# PONTE SULLO STRETTO DI MESSINA

## INTEGRAZIONI AL PROGETTO DEFINITIVO

<i>Area tematica</i>	STUDIO D'IMPATTO AMBIENTALE
<i>Ente emittente</i>	MINISTERO DELL'AMBIENTE E DELLA TUTELA DEL TERRITORIO E DEL MARE
<i>Autore dell'osservazione</i>	COMMISSIONE TECNICA VIA - VAS
<i>Riferimento richiesta</i>	INTEGRAZIONI ALLA RICHIESTA PROT. CTVA-2011-0004534 DEL 22/12/2011
<i>Titolo del documento</i>	RISPOSTA INTEGRAZIONE VERSANTE CALABRIA ID 066

V I A C 0 6 6 - F 1

**Figura 2.1** Stralci tratti dalla tavola di progetto :Planimetria di progetto –Impianti tecnologici Illuminamento marittimo ed aereo (PI0087\_F0)

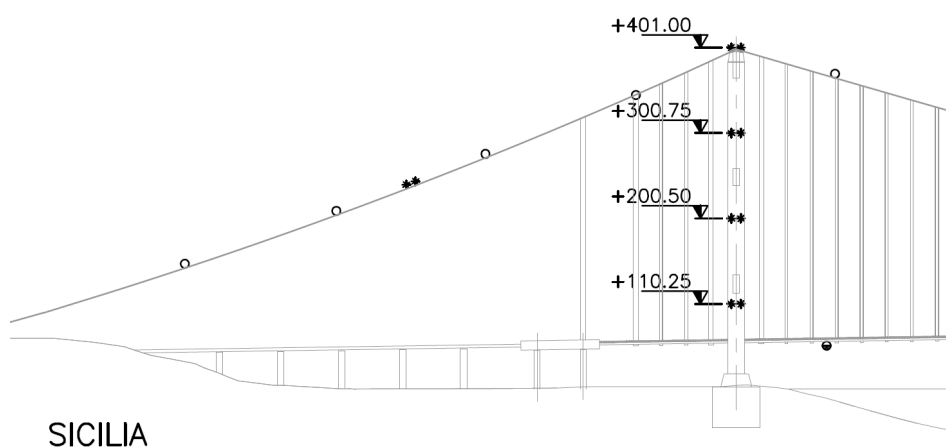
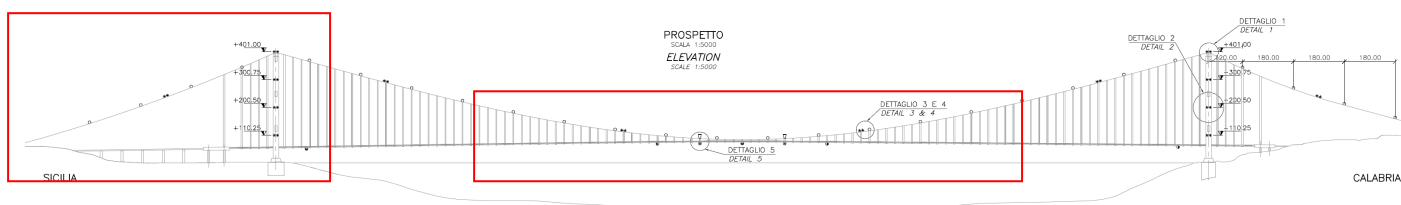
*Il Proponente dichiara, tra le misure di mitigazione per contenere l'impatto del Ponte sull'avifauna migratoria, il contenimento delle fonti luminose (anche mediante riduzione della diffusione verso l'alto delle luci di cantiere e l'orientamento idoneo degli elementi luminosi). La visione dei particolari progettuali dell'assetto delle illuminazioni di accento delle torri (elaborato PI0078, paragrafo 6, elaborato PI0080) evidenzia che nella sola parte mediana di ogni torre (a circa 120 m e 250 m di quota, quindi escludendo la cima e la base) saranno presenti non meno di 200 proiettori. Di questi, almeno 60 sono rivolti verso l'alto, 40 verso est e 40 verso ovest. Inoltre la distanza tra ciascuna coppia di proiettori (tabulato PI0080, Sez B-B) non permette la possibilità di ruotarli maggiormente verso la parete della torre e contenere la dispersione verso l'alto. Di fatto, la presenza di un così elevato numero di proiettori rivolti verso l'alto e lateralmente non appare coerente con la misura di mitigazione indicata. Si ritiene necessario:*

*fornire una dettagliata motivazione della scelta tecnica adottata che giustifichi l'impossibilità di applicare soluzioni alternative, quali la riduzione in numero dei proiettori e una maggiore possibilità*

*di orientare gli stessi, tramite modifiche progettuali.*

a) Per il traffico aereo saranno posizionate, su entrambe le torri, 4 coppie di luci di segnalazione ostacolo ad alta intensità (ICAO tipo A), mentre sul cavo principale sono previste luci di segnalazione ostacoli a media intensità (ICAO tipo C) intervallate da due coppie di luci di segnalazione ostacolo ad alta intensità.

b) Per quanto riguarda la sicurezza del traffico marittimo il sistema di segnalazione risulta così composto: una luce lampeggiante rossa al di sotto dell'impalcato nella parte centrale

corrispondente grossomodo al settore centrale del canale di navigazione, a cavallo di questa ed alla distanza di circa 150 m per lato sono disposte 2 luci lampeggianti bianche che delimitano il miglior settore di passaggio. Ad un'ulteriore distanza di 150 m da queste si aggiungono 2 luci lampeggianti verdi.

Nel complesso sono previste le seguenti luci la cui distribuzione sulle strutture è illustrata nelle immagini seguenti (tratte da PI0087 Opera di attraversamento – Impianti tecnologici):
